令和6年第2回（6月）定例会

産業建設常任委員会報告

議案第56号

議案第57号

(参考図) 工区位置関係図

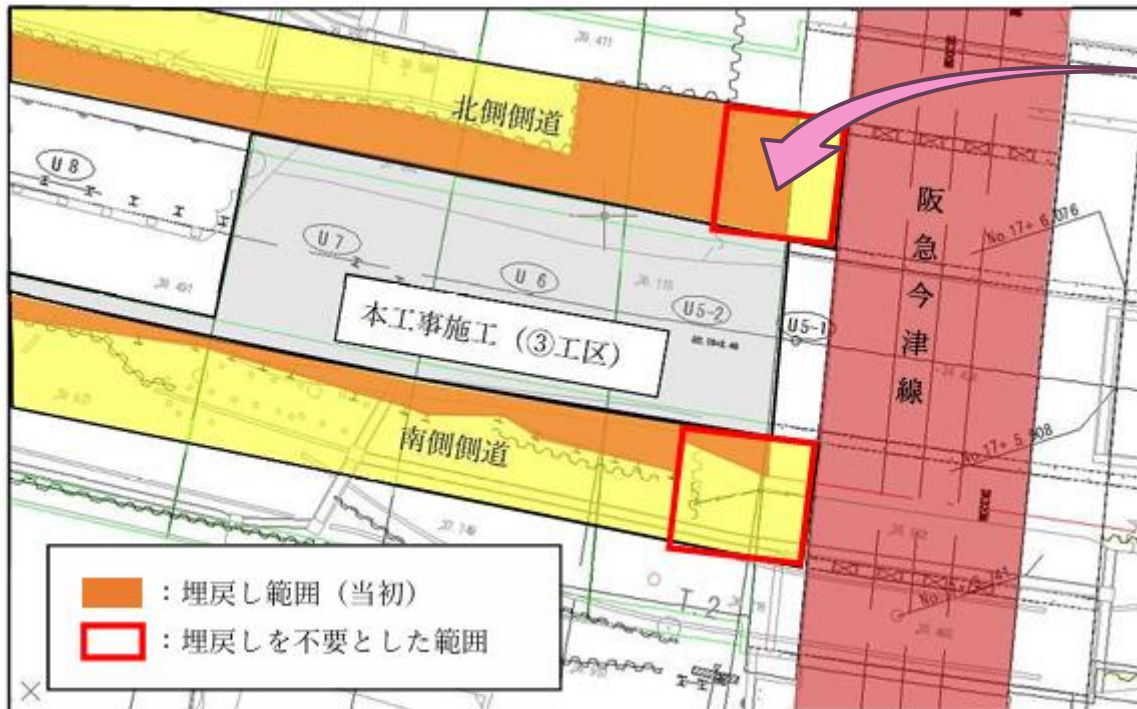
問４ 変更理由の一つに、クレーンの足場としての覆工板の削除とあるが、事前に精査できなかったのか。

答４ 関係機関と協議し、覆工板を設置し工事を行う計画としていたが、工事が進み現場の状況がより明らかになった上で、阪急電鉄等と協議し費用面や安全面を考慮した結果、覆工板を使用せず工事ができる見込みとなったため、今回の変更となった。

一般断面図

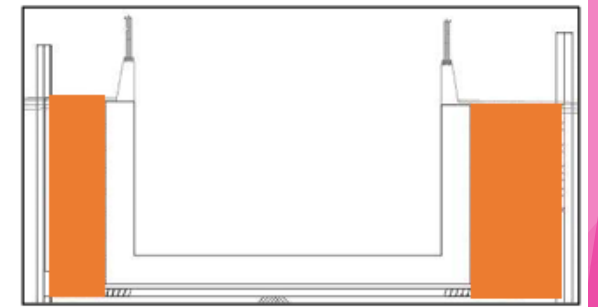
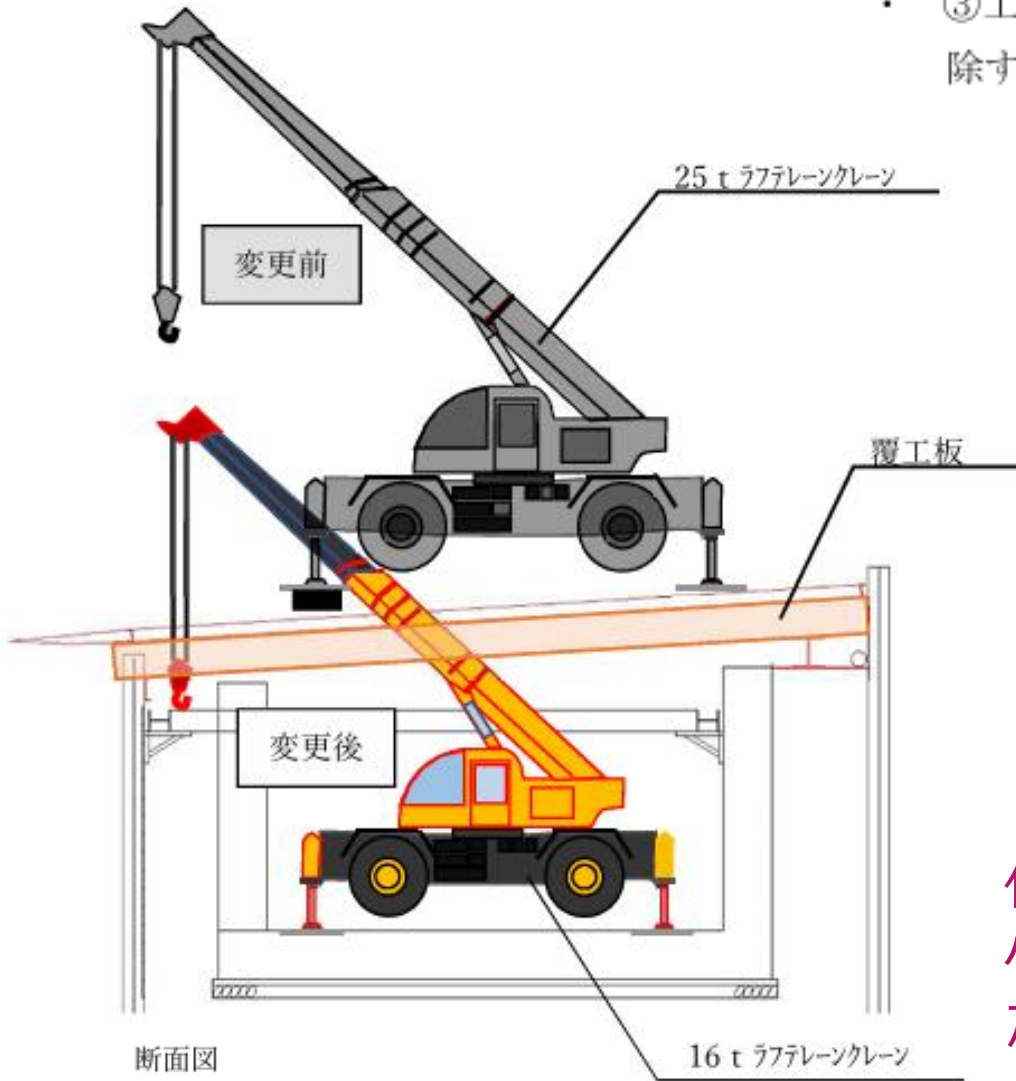
問２ この辺りは掘れば地下水が出ることはあらかじめ分かっていたと思うが、今回、わざわざ地下水の流入を防ぐ構造物の施工をすることを変更理由とするのは、今までの地下水の量よりも多いのか。

答２ これまでも、地下水に対する対策は行っている。今回の箇所は、現場が阪急電鉄の軌道敷に近接していることから、軌道敷の構造物等への影響を考え、排水対策の構造物等の設置を検討することとした。
